原子炉施設保安規定の変更認可申請の補正について

原子力科学研究所原子炉施設保安規定の変更（補正）

国立研究開発法人日本原子力研究開発機構
原子力科学研究所原子炉施設保安規定
新旧対照表

第3編 廃棄物処理場の管理

原子力科学研究所原子炉施設保安規定（第3編 廃棄物処理場の管理）

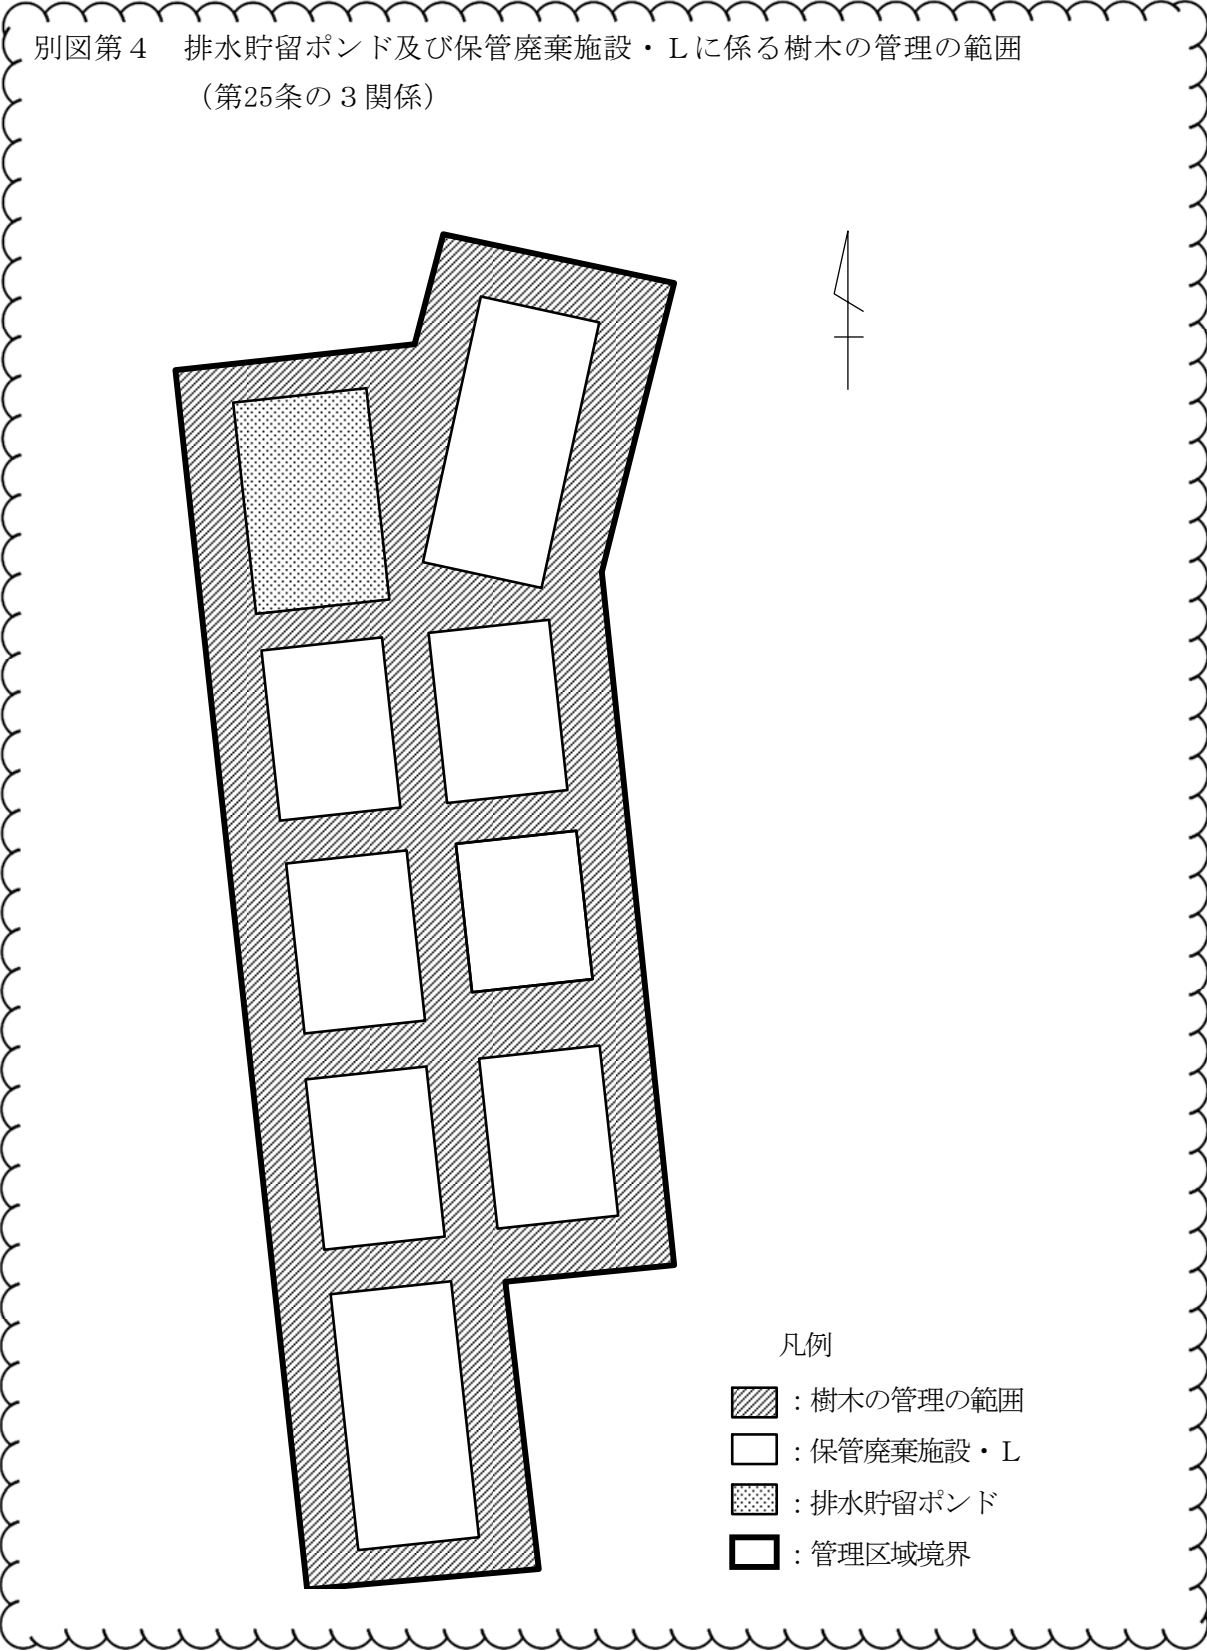
変更前			変更後			備考
液体廃棄物B-1以下*	廃液貯槽・I	240 m ³	液体廃棄物B-1以下*	廃液貯槽・I	240 m ³	
	廃液タンク	10 m ³		廃液タンク	10 m ³	
	スラッジタンク	15 m ³		スラッジタンク	15 m ³	
	廃液貯槽・II-1	(使用を停止)		廃液貯槽・II-1	(使用を停止)	
*：液体廃棄物B-1のうち、濃度が3.7×10 ² Bq/cm ³ 未満のもの			*：液体廃棄物B-1のうち、濃度が3.7×10 ² Bq/cm ³ 未満のもの			固体廃棄物処理設備・IIで処理する固体廃棄物の線量当量率の上限値及び測定位置の変更
別表第2の2～別表第3（省略）			別表第2の2～別表第3（変更なし）			
別表第3の2 廃棄物処理場の操作の条件〔放射性廃棄物管理第2課長管理施設〕 （第3条及び第12条関係）			別表第3の2 廃棄物処理場の操作の条件〔放射性廃棄物管理第2課長管理施設〕 （第3条及び第12条関係）			
設 備	操 作 の 条 件		設 備	操 作 の 条 件		
固体廃棄物処理設備・II	(1) 処理する固体廃棄物の容器表面から50cm位置での線量当量率は、40Sv/h未満にすること。 (2) 処理する固体廃棄物のベータ線のみを放出する放射性物質の量は、3.7×10 ¹¹ Bq/容器未満にすること。 (3) 処理する固体廃棄物の第2編別表第22の注2)で除外された核分裂性物質の量は、15g/容器未満にすること。 (4) セル内の負圧は、49Pa(5mm水柱)以上にすること*。 (5) 圧縮機の油圧は、20.6MPa(210kg/cm ² G)以下にすること。		固体廃棄物処理設備・II	(1) 処理する固体廃棄物の容器表面での線量当量率は、10Sv/h未満にすること。 (2) 処理する固体廃棄物のベータ線のみを放出する放射性物質の量は、3.7×10 ¹¹ Bq/容器未満にすること。 (3) 処理する固体廃棄物の第2編別表第22の注2)で除外された核分裂性物質の量は、15g/容器未満にすること。 (4) セル内の負圧は、49Pa(5mm水柱)以上にすること*。 (5) 圧縮機の油圧は、20.6MPa(210kg/cm ² G)以下にすること。
